Ministero dell' Ambiente e della Tutela del Territorio e del Mare

Commissione Tecnica di Verifica dell'Impatto Ambientale – VIA e VAS

Parere n. 2692 del 23/03/2018

ID VIP 3672 Piano Regolatore Portuale di Trieste, interventi di ampliamento alla radice del molo VI, DEC/VIA/173, del 7/8/2015, prescrizioni lettera A) nn. 3, 4, 5, 10, 12, 15, 16, 17, 19, 23, 26, 29, 30 e 31

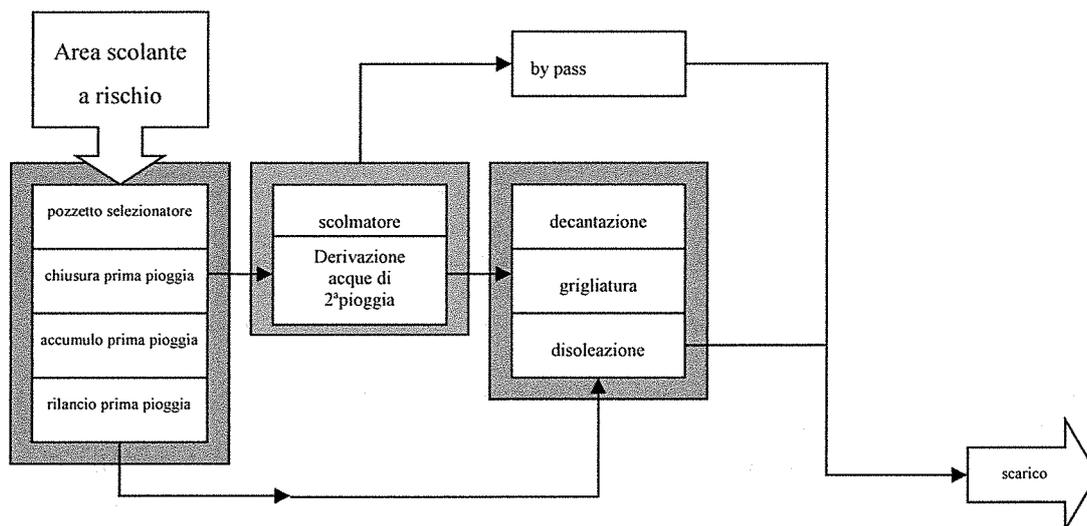
CONSIDERATO che la prescrizione A)12 del DEC/VIA n.173 del 07/08/2015 prevede:

- A)12: *prima dell'inizio dei lavori di ciascuna opera dovrà essere verificato dal Ministero dell'Ambiente e della Tutela del Territorio e del Mare il progetto del sistema di collettamento e depurazione delle acque meteoriche di banchina, secondo le tavole di progetto già presentato e secondo le scelte operate dalla ditta vincitrice dell'appalto, e dovranno essere ottenute le apposite autorizzazioni per lo scolo delle acque;*

CONSIDERATO che da quanto emerge nel progetto presentato:

- il Proponente evidenzia il transito di mezzi con a bordo merci anche pericolose e l'impermeabilizzazione della superficie della nuova banchina; il progetto prevede un sistema di raccolte con caditoie puntuali e a canaletta e il trattamento delle acque meteoriche, con un impianto della capacità di 80 l/sec;

- il trattamento è composto da:
 - separazione delle acque di prima pioggia
 - linea prima pioggia
 - accumulo acque di prima pioggia 20 m³
 - chiusura accumulo

- rilancio acque di prima pioggia: con pompe poste a monte del trattamento di decantazione
 - linea acque successive alla prima pioggia
 - derivazione della portata di seconda pioggia

- decantazione
 - grigliatura
 - disoleatura
- il volume di prima pioggia, così come l'impianto sono ipotizzati con elementi prefabbricati inseriti in uno spazio ricavato al di sotto dell'impalcato e all'interno di un perimetro a tenuta formato da palancole metalliche; si prevede la rimozione degli inquinanti derivanti dal trattamento di prima pioggia mediante autobotte;

- la superficie drenante complessiva (3.330 mq), suddivisa in due bacini, include anche il piazzale (estensione di 1070 mq) antistante al nuovo ampliamento del molo, che a tutt'oggi ha una pendenza di scarico verso la banchina, ed esclude la superficie della porzione del nuovo molo coincidente con lo scivolo di Ro Ro (1040 mq) di raccordo per il ponte mobile dei traghetti, che non è interessata dal transito di mezzi e deposito di materiali;

- è stata effettuata un'analisi idrologica per il dimensionamento della rete e degli impianti e un'analisi idraulica con un modello di afflussi e deflussi;

- di seguito lo schema del sistema di raccolta, invaso e trattamento previsto:

VALUTATO che la prescrizione A)12 intende tenere conto delle scelte operate dalla ditta vincitrice dell'appalto, e dell'ottenimento delle apposite autorizzazioni per lo scarico delle acque di scolo; lo stesso Proponente dichiara di prendere atto della prescrizione ed evidenzia che ne verrà dato corso nelle successive fasi di progettazione/inizio lavori; pertanto la prescrizione A)12 si ritiene, allo stato, non ancora ottemperata; la verifica dell'ottemperanza potrà essere conclusa solo a livello di progetto esecutivo, prima dell'inizio dei lavori;

- risulta allo stato non ancora ottemperata la prescrizione A)12, in pendenza delle scelte operate da parte della ditta vincitrice dell'appalto, e dell'ottenimento delle apposite autorizzazioni per lo scarico delle acque di scolo;
